MEMORANDO
DSH -1195-2021

Dando respuesta a su MEMORANDO DEEIA-0628-1709-2021, del 17 de septiembre de 2021, en relación a la modificación del EsIA categoría II, denominado **"PARQUE EÓLICO SANTA CRUZ"** aprobado mediante resolución DIEORA IA-602-2011, ubicado en los corregimientos de El Pajonal y El Coco, Distrito de Penonomé, provincia de Coclé, cuyo promotor es **SANTA CRUZ WIND, S.A.**

INFORME TÉCNICO No. 107-2021
ANÁLISIS DEL ESTUDIO DE IMPACTO AMBIENTAL DE ACUERDO A
SEGURIDAD HÍDRICA

DEPARTAMENTO DE EVALUACIÓN DE ESTUDIOS DE IMPACTO AMBIENTAL
INFORME TÉCNICO DE EVALUACIÓN DE MODIFICACIÓN AL ESTUDIO DE
IMPACTO AMBIENTAL

DRENAJE 25k PARQUE EOLICO SANTA CRUZ

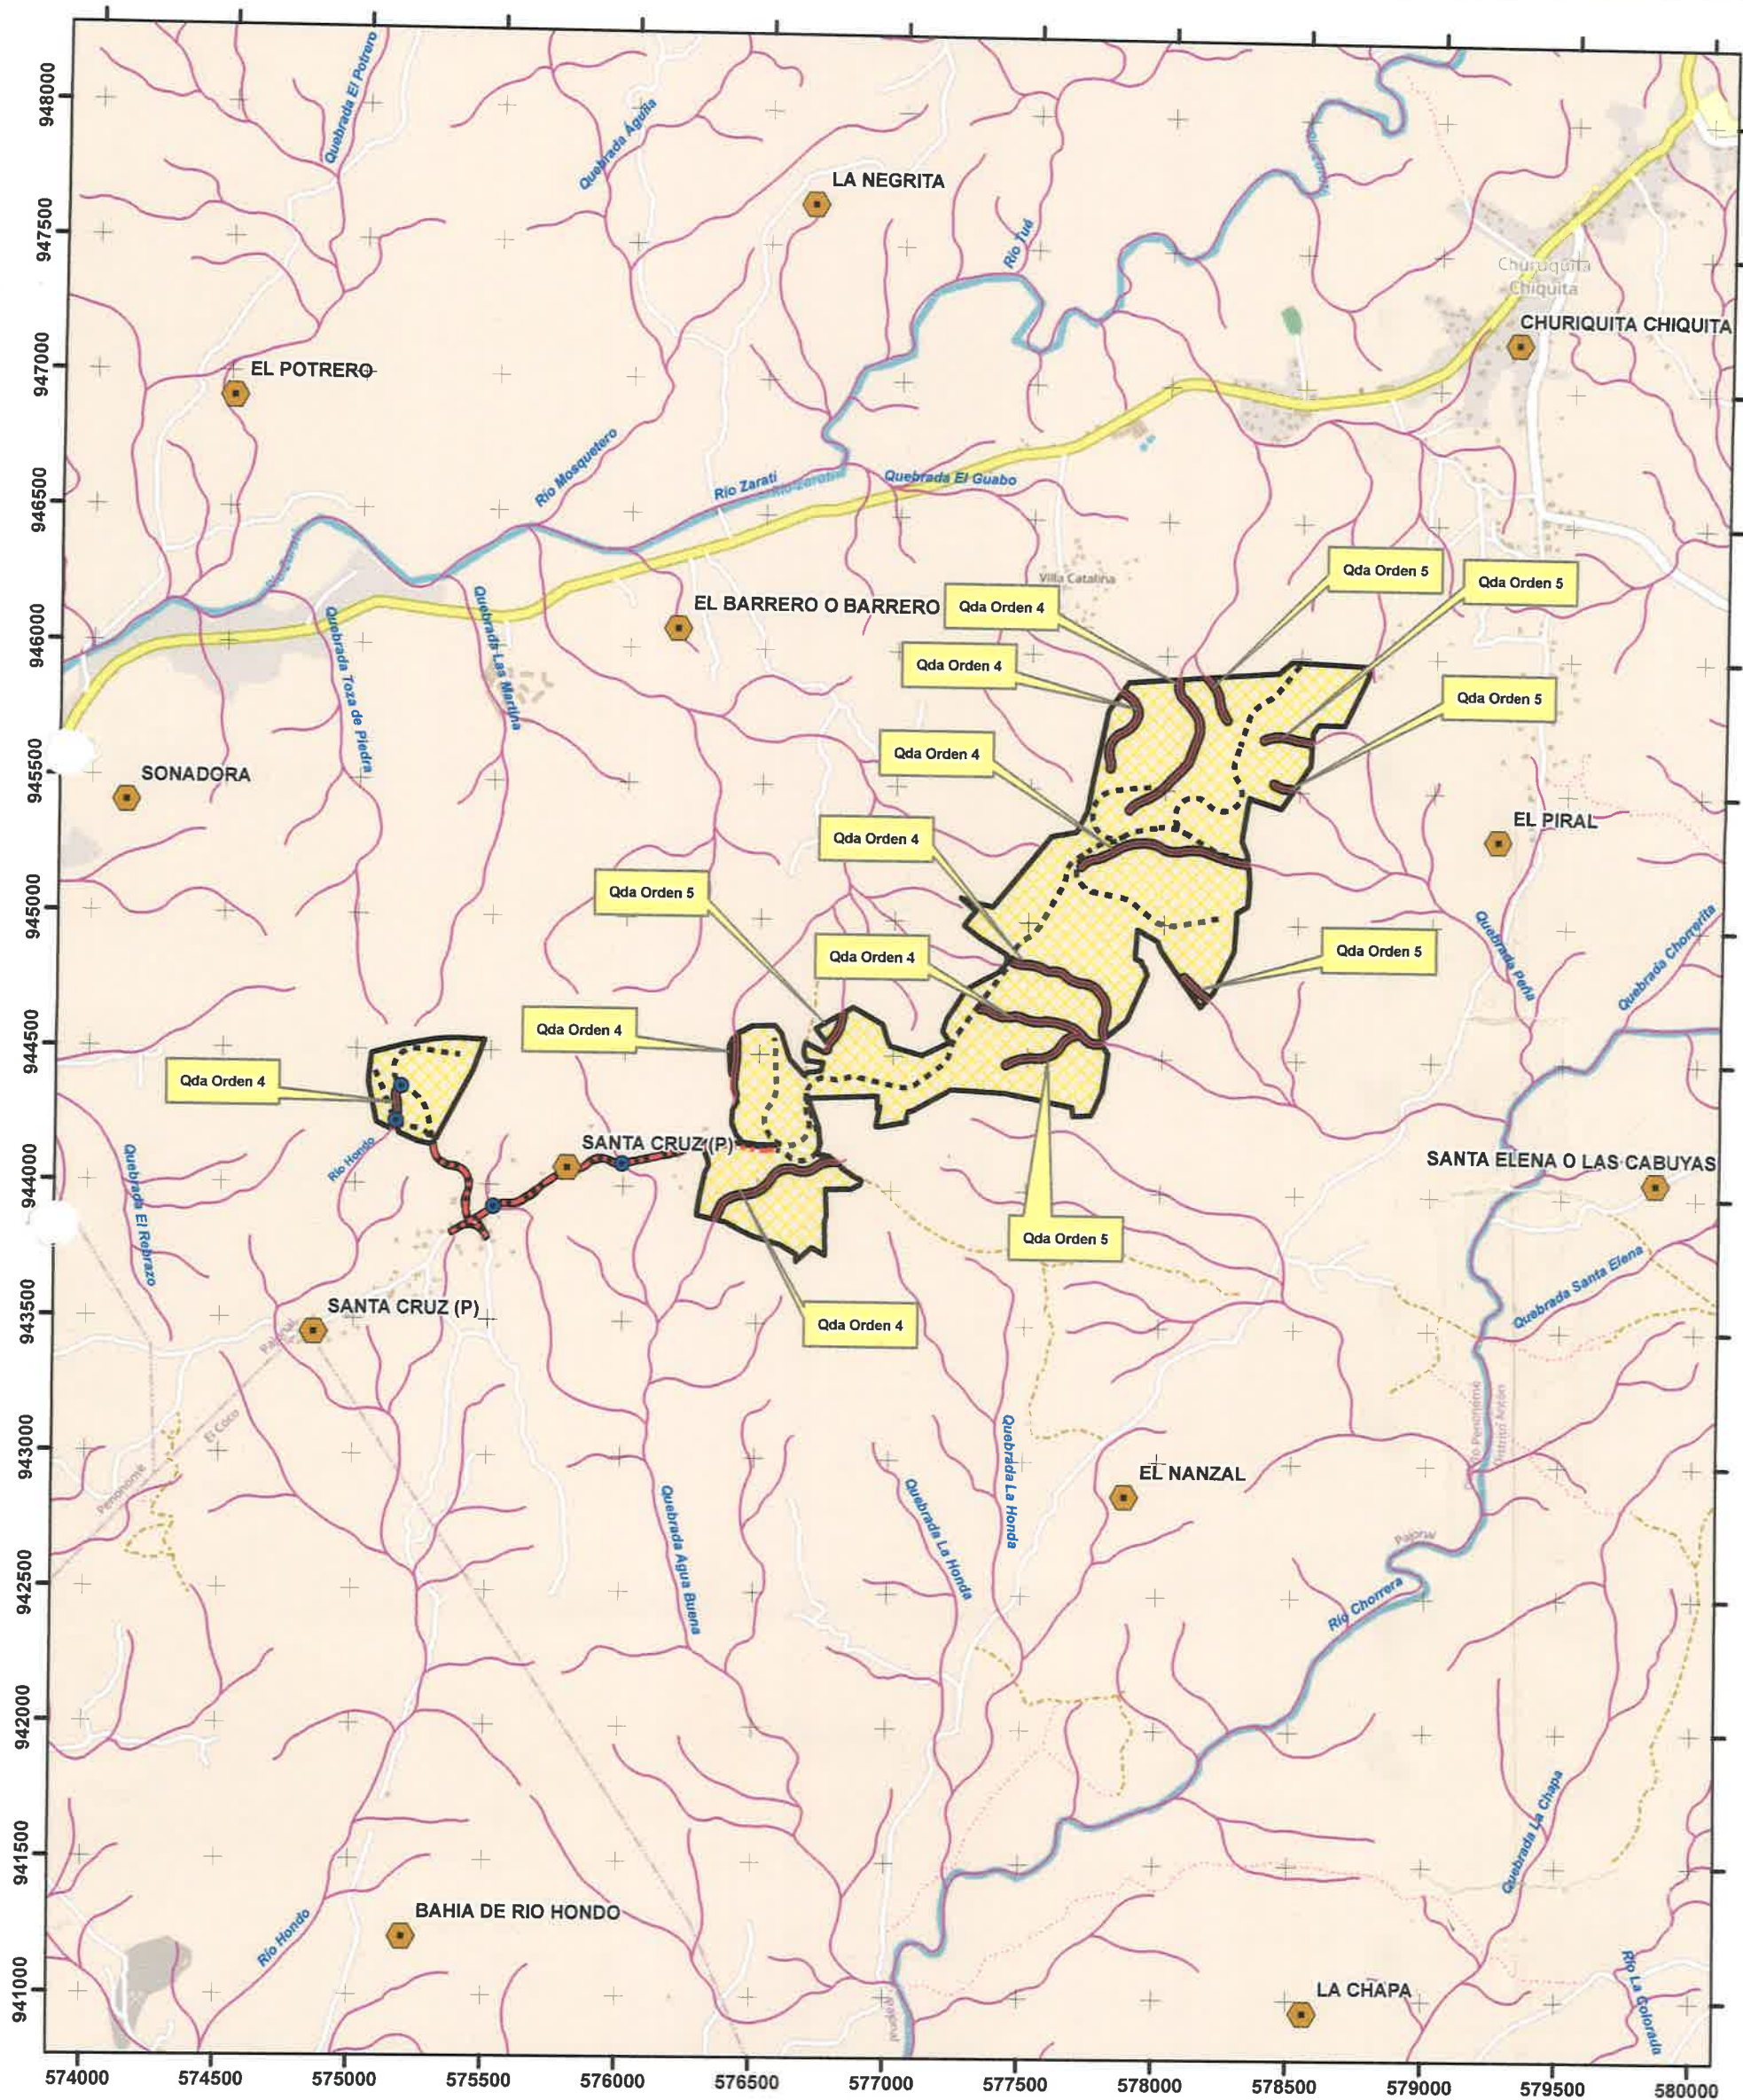
Al observar el alineamiento de los caminos por construir y rehabilitar dadas las coordenadas presentadas por el promotor, se evidencia que habrá sitios donde se intervendrán fuentes hídricas para el paso de estas vías (en cuanto a los caminos a rehabilitar pasan por dos (2) quebradas sin nombre y dos (2) pasos sobre el río Hondo con respecto a los caminos a construir), basado en esta observación; en la modificación al EIA inicialmente aprobado el promotor no presenta las obras en cauce a considerar para el paso de estos caminos sobre las fuentes hídricas.

4. El promotor debe considerar el replanteo de la ubicación de los Aerogeneradores No. 1, 3 y 11 los cuales se ubican en el área de protección de los ojos de agua que al encontrarse ubicados en áreas de cerros (pendientes pronunciadas) de acuerdo a la Ley No. 1 Ley Forestal de la República de Panamá, se debe respetar una franja de bosque en un radio a su nacimiento de doscientos metros (200 m).

La Dirección de Seguridad Hídrica adjuntó informe técnico N° 107-2021 del 1 de octubre de 2021 con material de apoyo para definir el criterio técnico sustentado en un mapa que muestra el drenaje de la zona donde se desarrollará el proyecto a una escala 1: 25,000 y se observan los siguientes órdenes jerárquicos para los cursos de agua:

En base al detalle de la escala del mapa se solicita al promotor ubique los aerogeneradores respetando el área de protección de los cursos de agua mencionadas en el Cuadro No. 1, de acuerdo a lo establecido en la Ley 1 del 3 de febrero de 1994 "Por la cual se establece la Legislación Forestal en la República de Panamá y se dictan otras Disposiciones", que señala que para este tipo de fuentes hídricas se tomará en consideración el ancho del cauce y se dejará a ambos lados una franja de bosque igual o mayor al ancho del cauce que en ningún caso será menor de diez metros (10 m).
